Baugesuche

BV 2021/037

Erbach, Ersingen, Dellmensinger Straße 18/2 (Mittelstraße Flst. 28/1)

Abbruch einer Scheune

Bebauungsplan

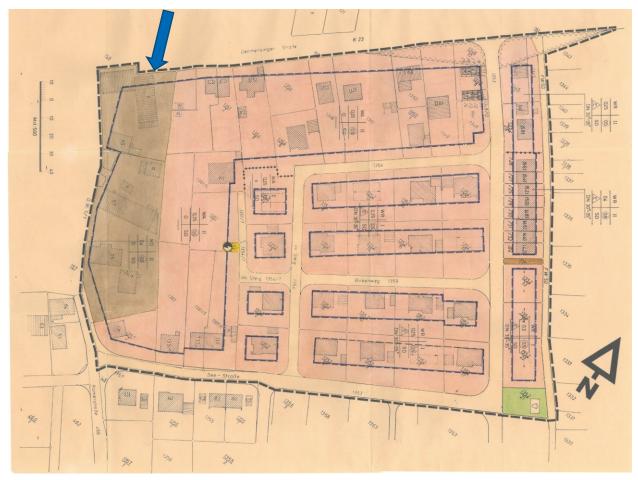
- ▲ Befreiungsantrag:
 - Bebauungsplan = "Dellmensinger Steig"
 - o Überschreitung Baugrenze
 - Begründung: **Tischvorlage**

- ✓ Der Umstand, dass das Stallgebäude aktuell noch nicht abgerissen wird, führt nicht dazu, dass sich andere Bauvorhaben nicht an den Vorgaben des Bebauungsplans orientieren müssen! Genau aus diesem Grund wurde der Bebauungsplan aufgestellt. Die im Befreiungsantrag ausgeführten "Annahmen" sind somit falsch. Der Antrag ist unbegründet.
- ✓ Da die bestehende (Neu-)Bebauung innerhalb des Geltungsbereichs die Baugrenze nicht nur unwesentlich überschreitet (siehe Luftbild) und eine Überschreitung der Baugrenze um 3 m (!) die Grundzüge der Planung beeinträchtigt und dies auch erhebliche Auswirkungen auf künftige Bauanträge hätte (!) ergibt sich folgender
- ▲ Beschlussvorschlag für den Technischen Ausschuss:
 - Der beantragten Befreiung (Überschreitung der Baugrenze um 3 m) wird **nicht** zugestimmt.
 - Dem Bauvorhaben wird das gemeindliche Einvernehmen nicht erteilt.
